**CONSTRUCTION D'UN BATIMENT  
LOGISTIQUE PAR LA SOCIETE SKIPPER LOGISTIQUE  
SUR LA COMMUNE D'ÉTOILE-SUR-RHONE (26)**

**Mémoire en réponse à l'avis de la MRAE  
Avis n° 2021-ARA-AP-1217 délibéré le 11 octobre 2021**

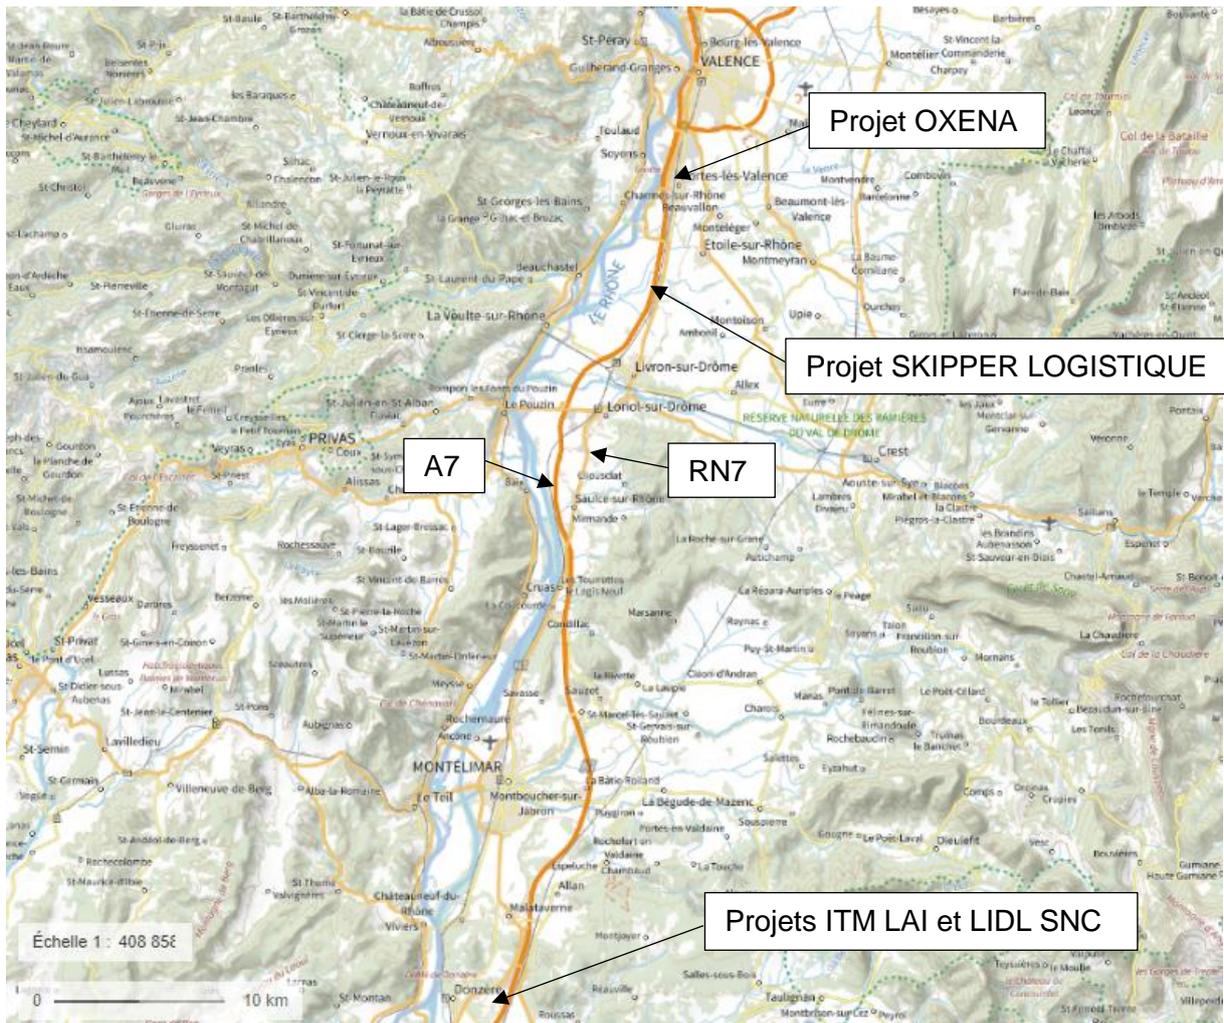
**L'Autorité environnementale recommande d'approfondir l'analyse des effets cumulés du projet, en matière de trafic routier, avec les zones dédiées à la logistique les plus proches (de Montélimar à Pierrelatte et sud de Valence).**

Le projet se situe à environ 60 km au Nord de Pierrelatte et 10 km au Sud de Valence. Le secteur est fortement marqué par le trafic routier de l'autoroute A7 et de la RN7.

Les principaux projets sont situés à Donzère dans le Sud du département à plus de 50 km du projet de SKIPPER LOGISTIQUE. Une étude trafic spécifique a été réalisée dans le cadre de l'implantation de la base LIDL SNC en tenant compte du projet d'ITM LAI, cette étude a été réalisée par le bureau d'études CDVIA en août 2020, afin d'évaluer l'impact sur les déplacements et les voies de circulation.
